## 泊発電所3号炉

# 防潮堤の構造成立性評価結果及び指摘事項に対する回答

令和6年1月18日  
北海道電力株式会社

### 2.1 【指摘事項 210930-06】(3/4) ②既設護岸の地震時の波及的影響評価結果

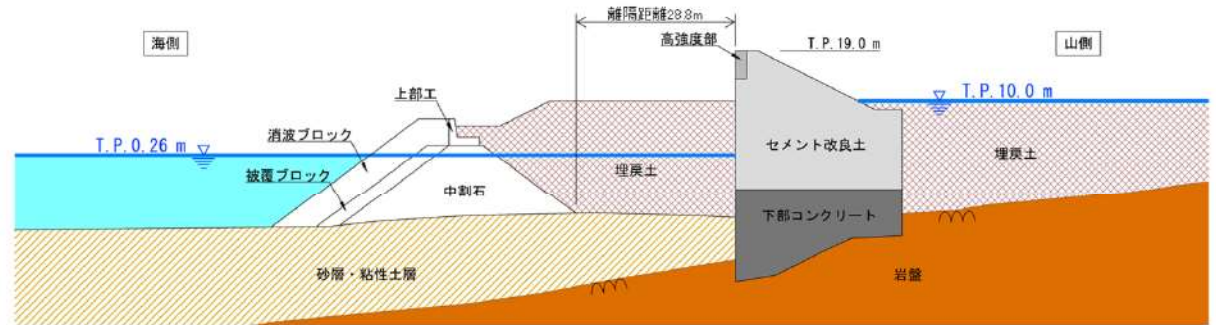
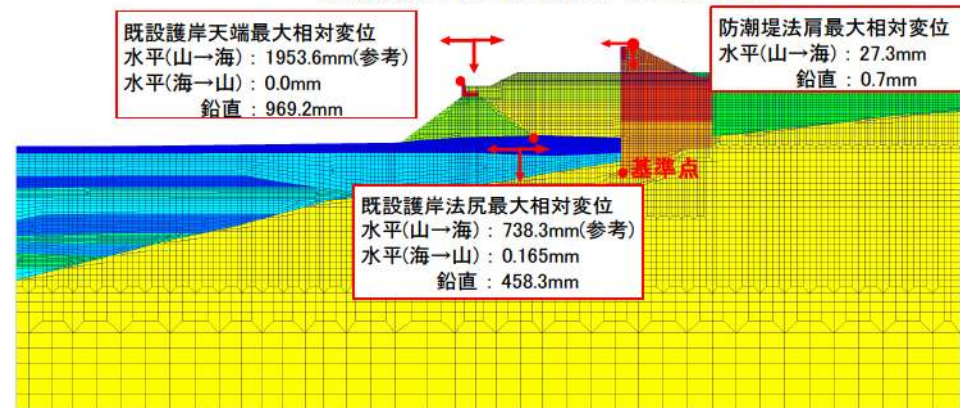
防潮堤の前面にある護岸等の構築物について、防潮堤に近接している場合には、地盤の液状化による変状を考慮して波及的影響を検討し説明すること。また、地盤の液状化による変状が防潮堤に及ぼす影響について、護岸が緩和している場合は、防潮堤の耐震評価上の護岸の位置付けを検討し説明すること。

○ 既設護岸等の波及的影響を評価する際の既設護岸等のモデル化においては、上部工は線形平面ひずみ要素、中割石をマルチスプリング要素、消波ブロック及び被覆ブロックは等分布荷重でモデル化した。

○ 構造成立性評価断面において、既設護岸等をモデル化した波及的影響評価を行った結果、以下について確認した。

- 基本ケース及び影響評価ケースにおいて、セメント改良土及び高強度部のすべり安全率は概ね同じであり、既設護岸等の有無が防潮堤の構造成立性に与える影響は小さい。
- 既設護岸等の海側から山側方向への最大変位量(0.2mm)は、防潮堤と既設護岸の離隔距離(28.8m)以内の変位量であり、防潮堤法肩における海側から山側への最大変位量(27.3mm)を考慮しても、地震時における防潮堤への波及的影響はない。

#### 【指摘事項 220303-01】

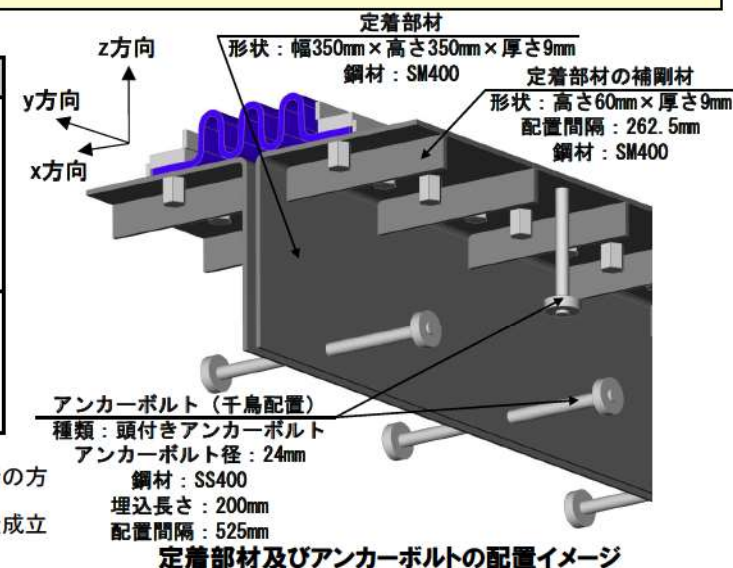
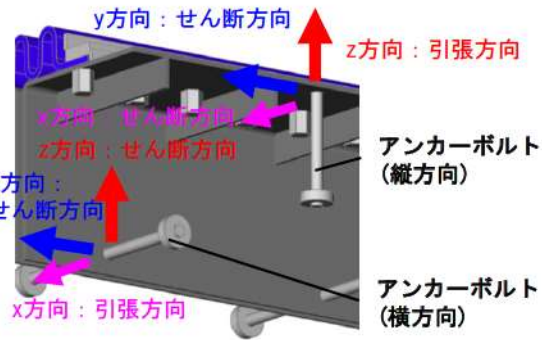
セメント改良土間の施工目地に設置される止水目地について、セメント改良土の特性を踏まえ、構造成立性を説明すること。

- 止水ジョイントの評価について、定着部材とアンカーボルトの構造成立性を説明する。
- なお、定着部材には、短手方向の裕度を向上するため補剛材を設置する。
- 定着部材の評価は、「道路橋示方書・同解説 [ I 共通編・II 鋼橋編 ]」に準拠して照査を実施し、構造成立性を確認した（次頁参照）。
- アンカーボルトの評価は、アンカーボルトの性能試験で「各種合成構造設計指針」を参考に設計することの妥当性を確認した上で、直交するアンカーボルトについて荷重分担を考慮して以下の照査を実施し、構造成立性を確認した（次頁参照）。
  - アンカーボルトの引張方向の照査
  - 引張方向の照査において同時にせん断力が作用することを考慮した組合せ荷重の照査
  - アンカーボルトのせん断方向の照査

○ 下表に示すとおり、止水ジョイントの構造成立性評価の結果、構造成立性が確保されることを確認した。

施工目地設置断面

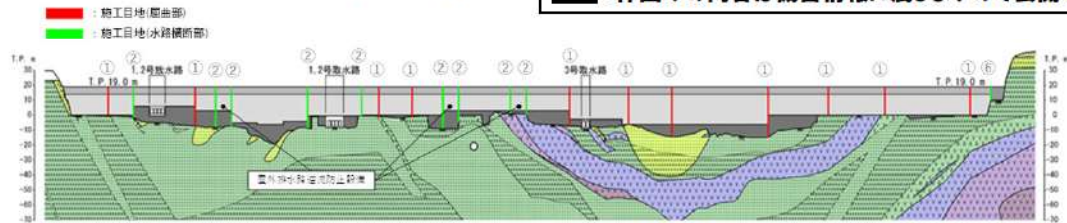
防潮堤の平面線形の形状決定の考え方により複雑な形状となる箇所について、水平2方向及び鉛直方向の地震動並びに津波荷重による応答特性並びに津波荷重の評価を含め、防潮堤の設計に与える悪影響の有無を説明すること。

- 防潮堤の施工目地は、設置箇所①防潮堤が屈曲する断面（屈曲部）以外に、②水路が横断する断面、③防潮堤の幅が変化する断面、④防潮堤の高さが変化する断面、⑤施工量に基づくブロック割箇所、⑥防潮堤(標準部)と防潮堤(端部)の境界に設置する方針であり、詳細な設置箇所は設計及び工事計画認可段階で説明する。設置箇所③～⑤は、以下のとおり設置する。
  - 設置箇所③：防潮堤の幅(海山断面の堤体幅)は防潮堤の基礎地盤の安定性を確保できるように設定するものであり、幅が変化する断面に設置する。
  - 設置箇所④：同一ブロック内における地震時の挙動差の影響が小さくなるよう、基礎地盤の不陸が小さくなるように配慮して設置することを基本とする。
  - 設置箇所⑤：施工時の温度応力によるひび割れ影響に配慮したうえで、1日当たりの下部コンクリート又はセメント改良土の施工能力に応じて設置する。
- 屈曲部以外の施工目地についても、屈曲部と同様に応力が集中しないように配慮し設置することから、防潮堤の構造成立性は2次元断面で評価した。
- 構造成立性評価の結果、p20～23に示すとおり、全部材において許容値以下であり、構造成立性があることを確認した。

設置箇所	詳細な設置箇所の説明時期
①防潮堤が屈曲する断面（屈曲部）	設置箇所①及び②の基本方針は、左図に示すとおりであり、設置箇所③～⑤を含めた詳細な設置箇所は、設計及び工事計画認可段階で説明する。
②水路が横断する断面	
③防潮堤の幅が変化する断面※1	
④防潮堤の高さが変化する断面※2	
⑤施工量に基づくブロック割箇所	
⑥防潮堤(標準部)と防潮堤(端部)の境界
